SEO.3 - 341/PN-6/ 52 /2010

Budowa kompleksu sportowo - rekreacyjnego przy ul. Zawilców w Mikołowie - etap I

Mikołów, dnia 15.03.2010 r.

Schemat Ideowy SZS 230/400V - poziom przyziemia

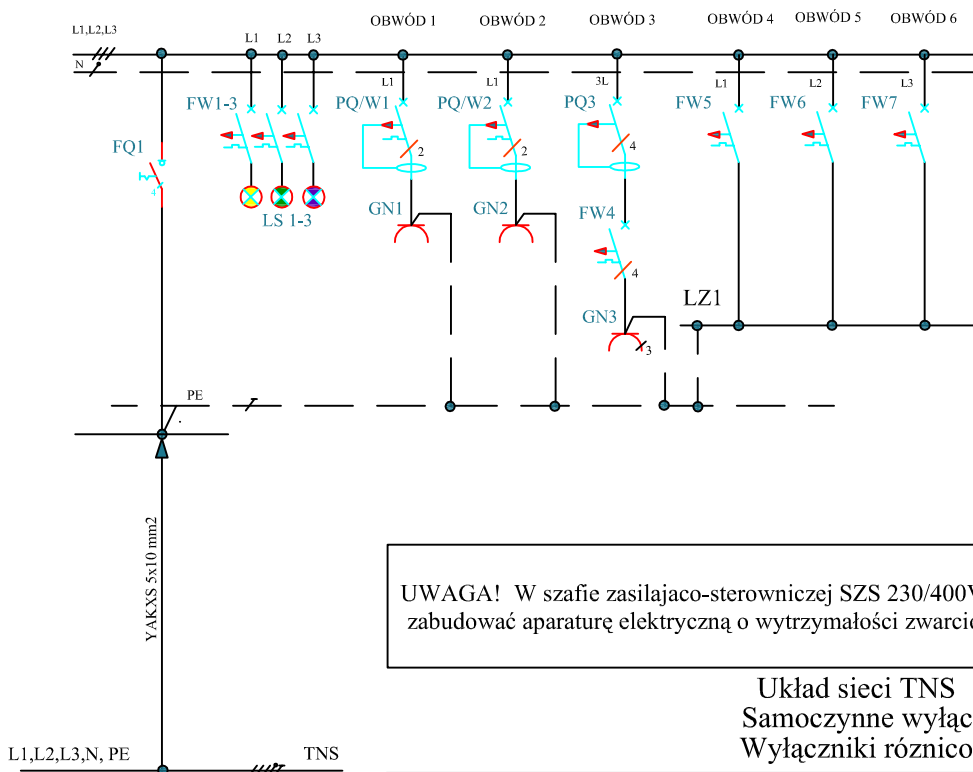
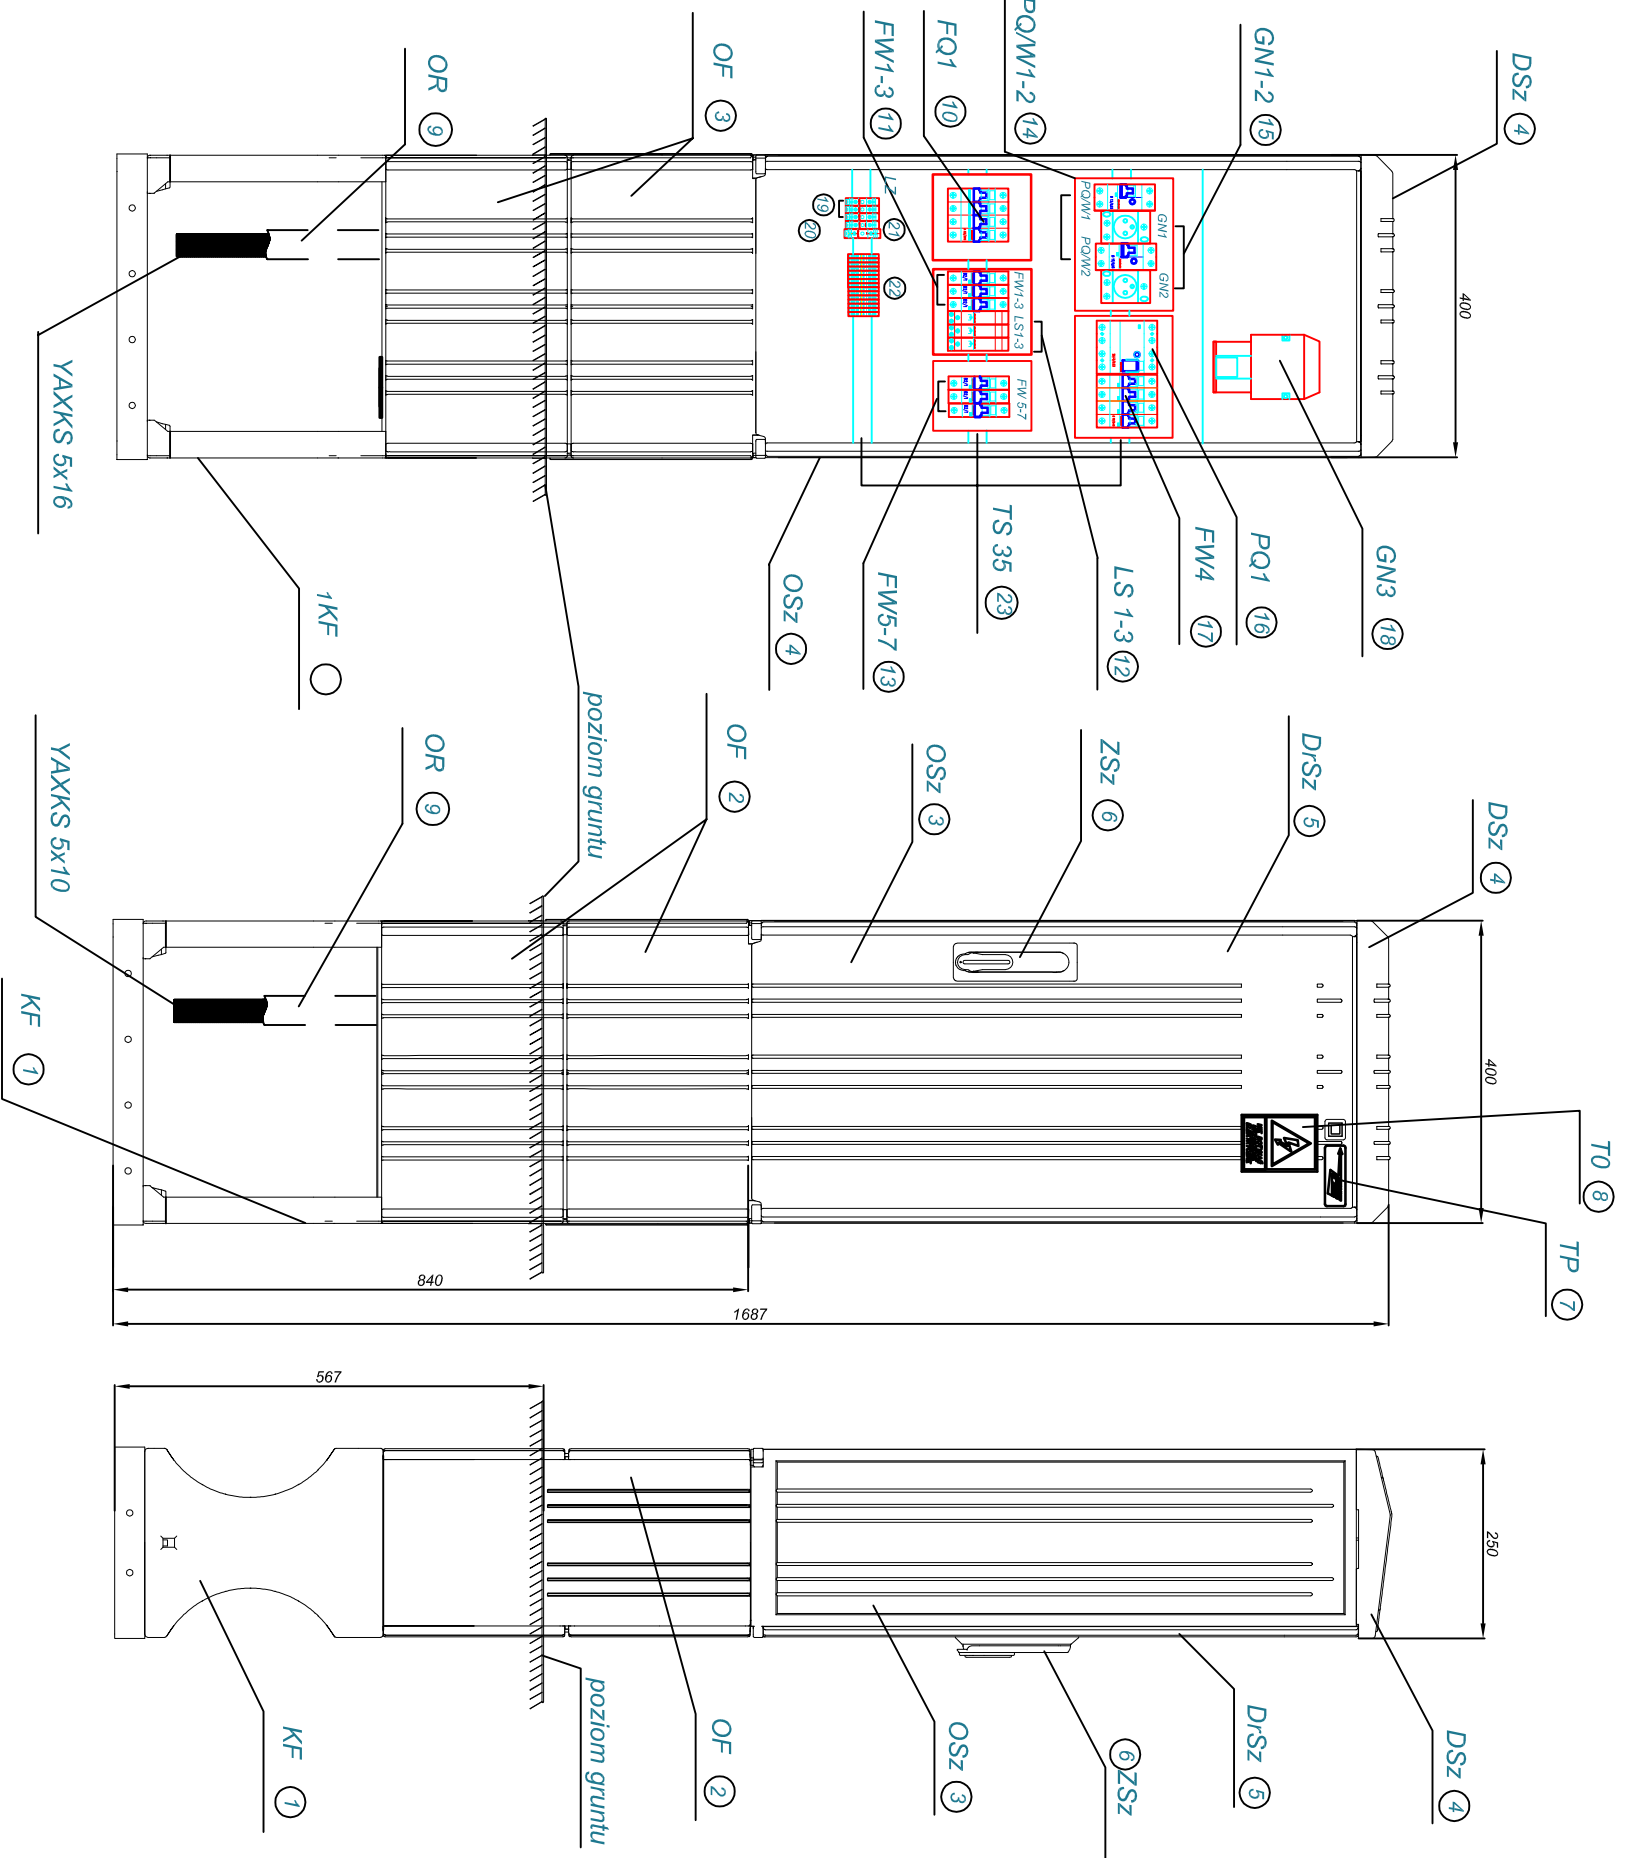
Szafa rozdzielcza SZS
Rozdzielnica główna stadionu RGS

Zamawiający uzupełnia część elektryczną o schematy:

1. szafy rozdzielczej SZS
2. rozdzielnicę głównej stadionu RGS
